**Matsalu rahvusparkis sõitmist keelavate märkide ülevaade, ettepanekud muudatusteks ja kommentaarid.**

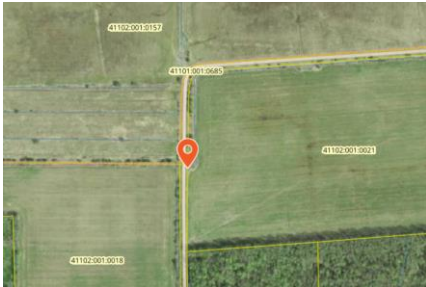
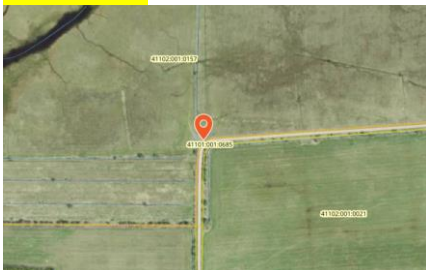
6.	<p>Mootorsõidukiga sõidu keeld.</p> <p>Lisa:kalapüügi regulatsioon rahvuspargis</p> <p>Nr 85694 Pärnu maakond Lääneranna vald Penijõe küla</p> <p><b>58.713153</b> <b>23.814436</b></p>		<p>Tuleks kaaluda mootorsõidukiga sõidu märgi eemaldamist, kuna teed kasutab ka eramaa omanik läbisõiduks. Lisaks järgneb ka teine keelav liiklusmärk</p>	<p>Osa harrastuspüüdjaid proovib küll edasi sõita, kuid viimastel aegadel on neid siiski vähemaks jäänud</p>	<p>RMK maal, keelumärk eemaldada</p> 	<p>RMK eemaldab keelumärgi. Infotahvel jääb alles.</p> <p>Koordinaadid: 58.713153 23.814436</p>

**6.** Keelumärgi eemaldamisega nõus (post alles jätta kalapüügieeskirjade tahvliga)

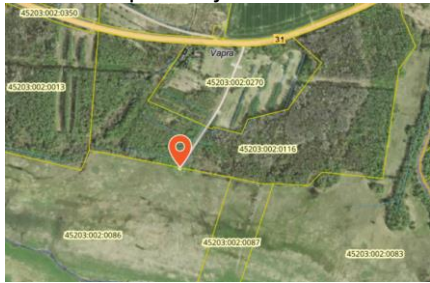
10.	<b>Sissesõidu keeld</b> Lisatahvel: Lubatud Keskkonnaamet i loa. Nr 63876. Pärnu maakond Lääneranna vald Kloostri küla <b>58.754680</b> <b>23.844273</b>	 <p>Kloostri silla taga</p>	Kuna silla taga on RMK maad ja hooldajatel on lepingud, siis võiks märkida, et lubatud ainult hooldustööd		RMK maal, lisatahvel asendada. 	RMK eemaldab eksitava lisatahvi. Koordinaadid: 58.754680 23.844273

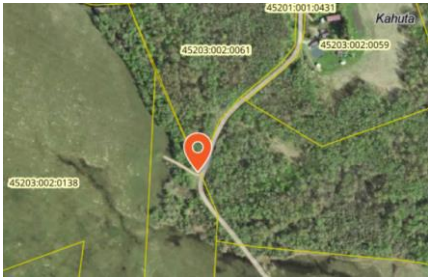
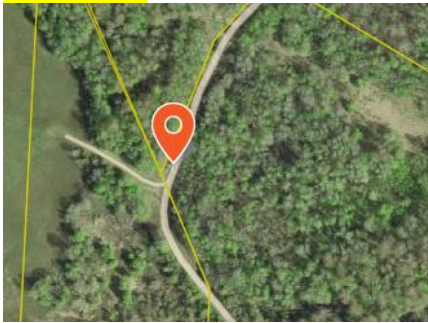
<p>Palega luhale.  <b>Uus asukoht</b></p> 	<p>Uue asukoha koordinaadid:  58.752474  23.892343</p>
14.	<p>Mootorsõidukiga sõitu keelav märk nr 61301 Pärnu maakond Lääneranna vald  58.739481  23.909649</p>	<p>Sitsi tee Lääneranna VV</p>	<p>Sama,  41103:001:0132</p>	<p>Vajalik koht:  58.744648  23.911505</p>	<p>Asub valla või eramaal  Vana asukoht</p>  <p>Tõsta ringi või paigaldada uus keelumärk, lisatahvel pole vajalik. Palega luhale.  <b>Uus asukoht</b></p> 	<p>RMK paigaldab uue keelumärgi uude asukohta luhale viivale omaalgatuslikule sõidurajale. Lisatahvel pole vajalik. Keskkonnaamet teeb Lääneranna Vallavalitsusele ettepaneku olemasoleva keelumärgi eemaldamiseks. Vana asukoha koordinaadid: 58.739481 23.909649  Uue asukoha koordinaadid: 58.744648 23.911505</p>

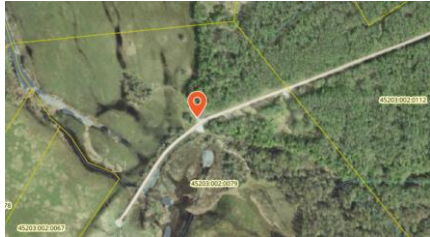
15.	Mootorsõidukiga sõidu keeld. Lisa tahvel Matsalu LK loal nr 61332 Pärnu maakond Lääneranna vald Rannu küla 58.737589 23.938492	Rannuluha tee Lääneranna vv	Eemaldada lisatahvel ja paigaldada märk 41103:001:0159	Vajalik koht: <b>58.741437</b> <b>23.939769</b>	<p>Valla või eramaal.  Vana asukoht</p>  <p>Tõsta ringi või paigaldada uus keelumärk, lisatahvel pole vajalik. Palega luhale.</p> <p><b>Uus asukoht</b></p> 	RMK paigaldab uue keelumärgi uude asukohta luhale viivale omaalgatuslikule sõidurajale. Lisatahvel pole vajalik. Keskonnaamet teeb Lääneranna Vallavalitsusele ettepaneku olemasoleva keelumärgi eemaldamiseks. Vana asukoha koordinaadid: 58.737589 23.938492 Uue asukoha koordinaadid: 58.741437 23.939769
-----	--	--------------------------------	---	---	---	---

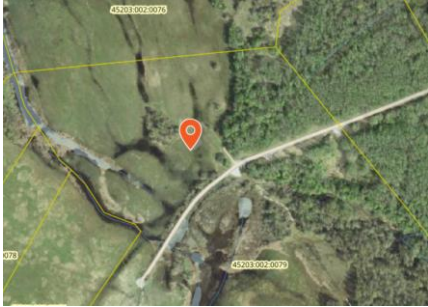
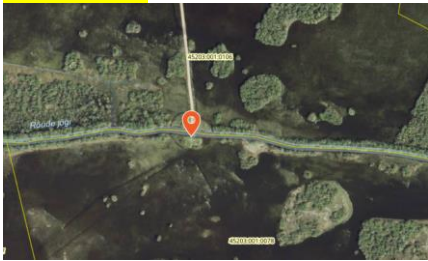
19.	<b>Mootorsõiduki ga sõidu keeld</b> nr 73531 Lääne maakond Lääne-Nigula vald Allikotsa küla 58.758107 23.929640	Osaliselt eramaal asuv tee	Paigutada lisaks samasugune märk riigile kuuluvale maale tee lõppu mü 45203:002:0085 Koordinaadid: <b>Vajalik koht on  ka:  58.757176  23.930738</b>		RMK maal Topelt märgid pole vajalikud. Tõsta ümber 10 meetrit mahasõidu ette, palega sõidu suunas. Saab mahasõitu kasutada tagasi keeramiseks.  Vana asukoht  Uus asukoht 	RMK teiseks keelumärgi 10 meetrit mahasõidu ette nii, et märk kehtiks nii teele kui ka mahasõidule. Mahasõitu saab kasutada tagasi keeramiseks. Vana asukoha koordinaadid: 58.758107 23.929640 Uue asukoha koordinaadid: 58.75817, 23.929792
-----	--	-------------------------------	---	--	--	--
